改善箇所説明図 ⑥

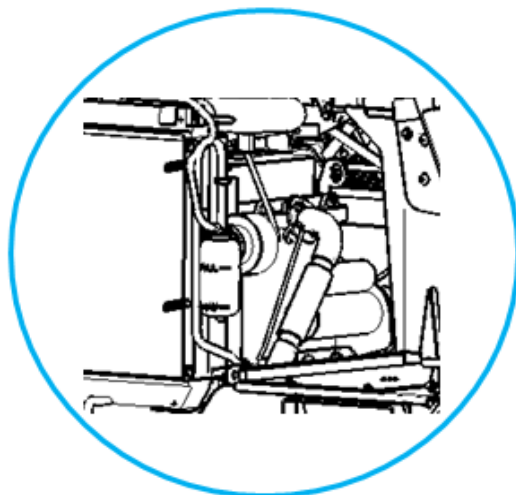
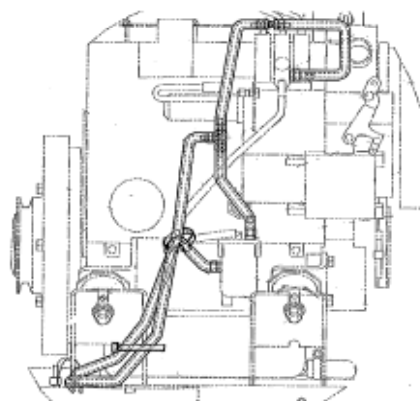
不具合発生箇所

燃料装置において、燃料ホースの固定指示が不適切なため、燃料ホースがエンジン部品等に接触するものがある。そのため、そのまま使用を続けると、エンジン振動により燃料ホースが損傷し、最悪の場合、燃料が漏れるおそれがある。

改善措置の内容

全車両、クランプを追加して燃料ホースが接触しないように固定する。また、燃料ホースの損傷を点検し、損傷がある場合は新品と交換する。
